**ORGANISMO PUBBLICO COLLEGIALE INQUIRENTE DELL'INCHIESTA PUBBLICA
RELATIVA AL PROGETTO PER LA REALIZZAZIONE DI UN IMPIANTO DI PER LA
PRODUZIONE DI ENERGIA ELETTRICA E TERMICA MEDIANTE COMBUSTIONE
DI RIFIUTI SPECIALI NON PERICOLOSI IN COMUNE DI CAVAGLIÀ (BI)**

Incarico assegnato dalla Provincia di Biella
con Determinazione dirigenziale n. 606 del 20/04/2023

RELAZIONE FINALE

Fig. 4.1. Diagramma di combustione per l'impianto di combustione previsto dal progetto.

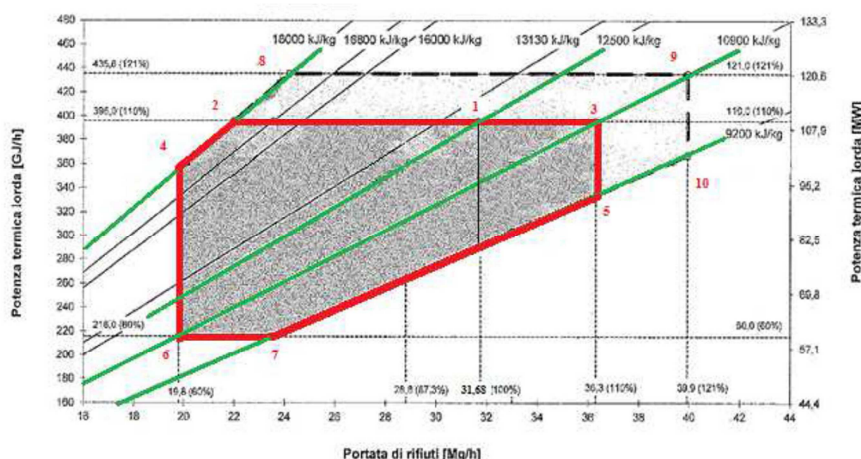
- d. Diagramma di combustione (pag. 45)
- e. Emissioni fuggitive dallo stoccaggio della soluzione di NH₃ (pag. 81)
- f. Acque meteoriche (pag. 90)
- g. Acque tecnologiche di processo (pag. 98)
